(4)生態議題及保育措施

本工程工項為菜寮溪流域護岸改建工程，總計共 6 個工區，可能對工區內棲息的野生動物及水域環境造成影響，應注意之生態議題如下。

圖 4.2-14 菜寮溪虎啣橋段護岸改善工程施工動線示意圖

圖 4.2-13 菜寮溪虎啣橋段護岸改善工程護岸緩坡結構示意圖

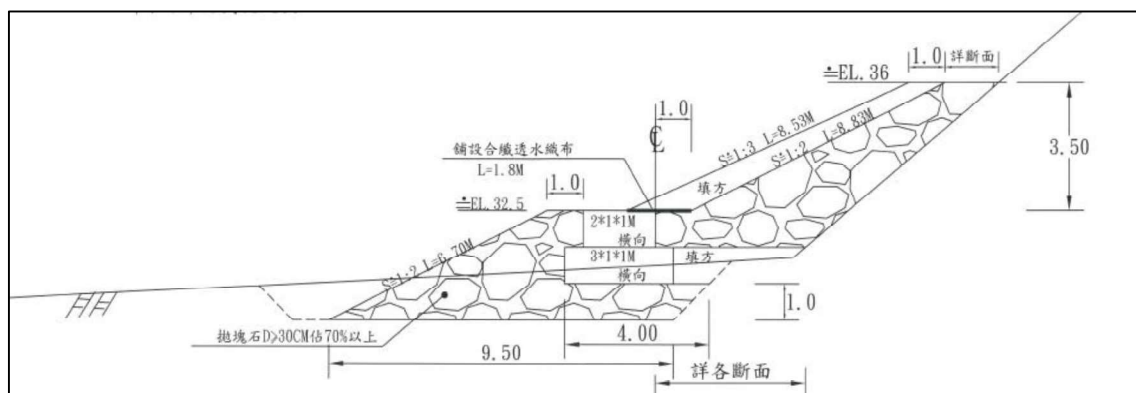
菜寮溪流流域邊坡多維持自然土堤樣貌，其濱溪植被帶完整，為許多野生動物棲息之區域，建議護岸形式採多孔隙緩坡設計(拋塊石、堆置異型塊)等，如限於防洪需求，則可改以石籠護岸並於完工後覆土，可降低石籠間的落差，營造緩坡結構，提供植物生長並可讓哺乳類及兩棲爬行類通行，示意圖如下。

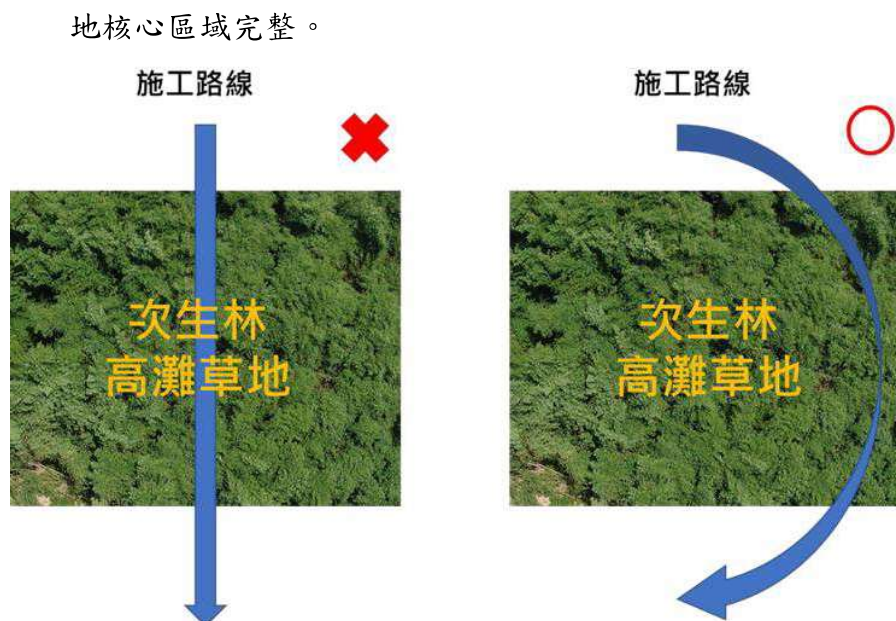
工區鄰近區域多次生林、高灘草地，為多種保育鳥類棲地(朱鷲、大冠鷲、台灣畫眉、松雀鷹、領角鴞、魚鷹等)，建議規劃施工動線，盡量迴避大面積的次生林或草生地，避免從棲地中間橫穿，以維持棲
